# FLITS-INFO

### Corsa-D

#### Remblokken voor Piepend geluid bij het afremmen

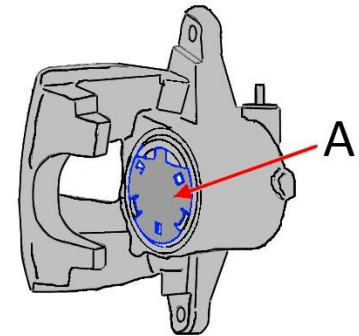
Wanneer het bovengenoemde verschijnsel niet duidelijk kan worden toegeschreven aan een defect van de wielrem, kan een mogelijke oorzaak een onvoldoende ontkoppeling tussen remblok en remblokhouders zijn. Ter verbetering van het comfort heeft de voertuigfabrikant in de zuigers (A) van de remblokhouders zogenaamde "piston caps" gemonteerd. In geval van een klacht moeten deze worden gecontroleerd en zo nodig worden vervangen. Bij voertuigen zonder "piston caps" kunnen deze alsnog worden gemonteerd.

Deze aanvullende "piston caps" (B) zijn in het productieproces opgenomen vanaf het volgende chassisnummer:

Onderdeelnummer "piston cap": Opel 93169307
